**CONCURSO PARA EL OTORGAMIENTO DE UNA CONCESIÓN ADMINISTRATIVA SOBRE DOS LOCALES COMERCIALES EN LA LONJA DE PESCADORES DEL PUERTO DE BARCELONA, DESTINADOS A RESTAURACIÓN Y BAR, RESPECTIVAMENTE. Clave de expediente: Exp. 002/2024-SGSJC.**

Respuesta a la tercera solicitud de aclaraciones en relación con el referido concurso que al amparo de la Base 3ª apartado 3 del Pliego se realizó en fecha 22 de marzo de 2024.

URBANIZACIÓN; ZONA MUELLE BALEARES;  
Escala 1:500

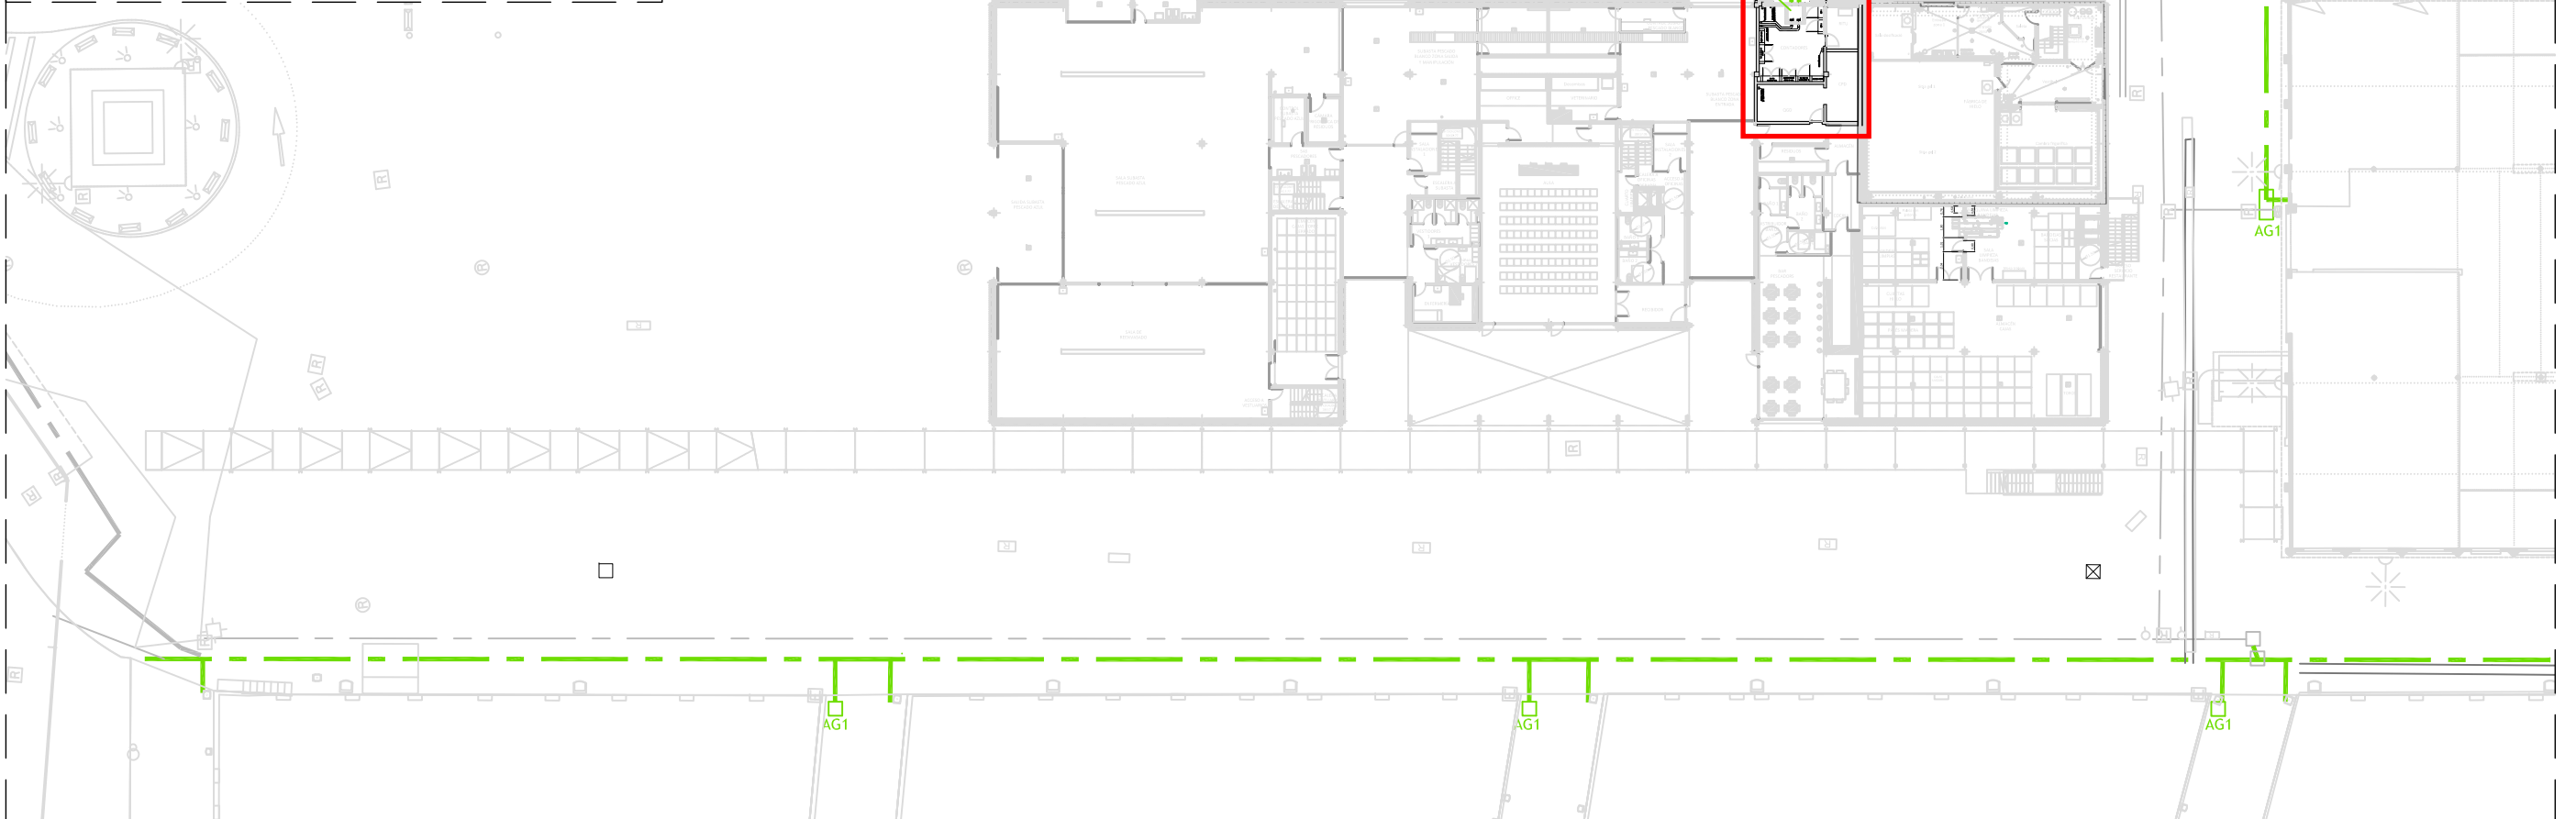
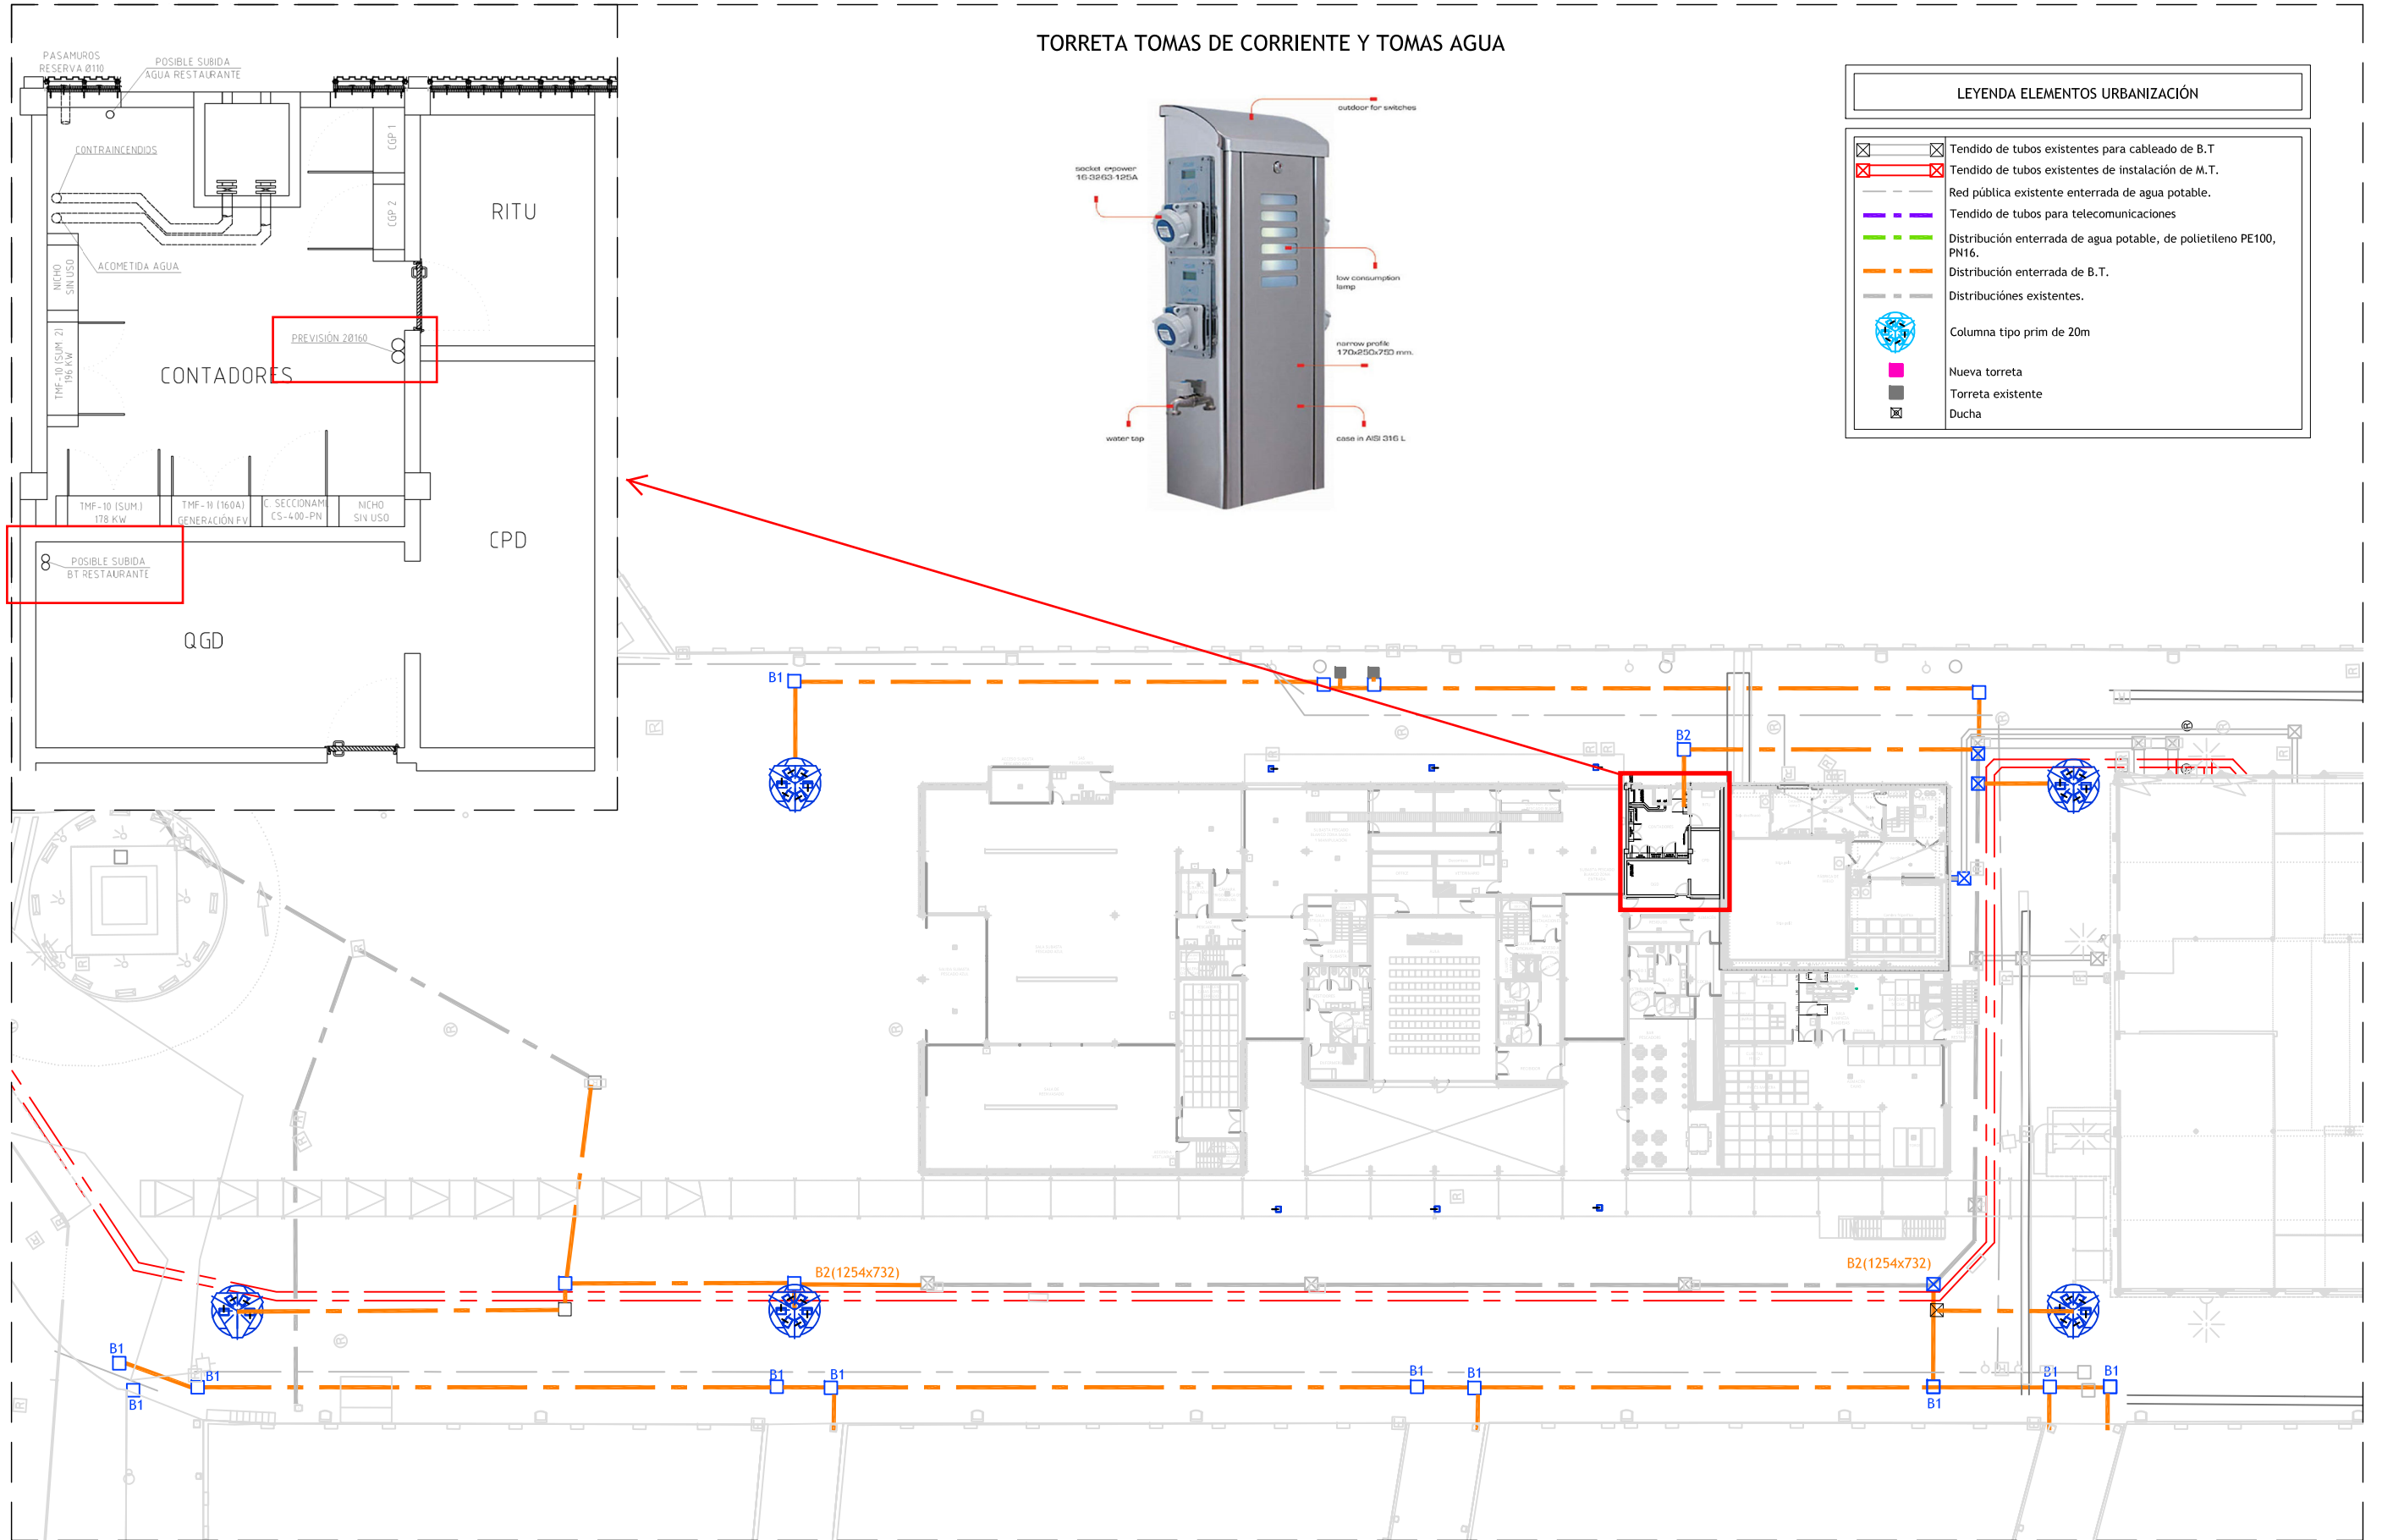
**7. ¿Sería posible la instalación de suministro eléctrico en torno a 90 KW en trifásico?**

**¿Sería posible la instalación de suministro de Gas Natural?**

No representa una potencia elevada, pero se debería gestionar con distribuidora eléctrica la disponibilidad de potencia en las CT próximas al edificio (edificio Tinglado).

Se adjuntan, por si pueden ser de interés, los planos de acometidas y electricidad, con las indicaciones sobre las previsiones de las futuras acometidas para el restaurante y los posibles pasos de las instalaciones hacia la sala técnica de la planta primera, desde donde acceder al espacio destinado al restaurante.

No consta en la información de servicios del muelle de Pescadores y muelle de Baleares que haya instalación de gas. En calle, la última edificación que tiene acometida es el bloque núm. 9 de la calle Escar.
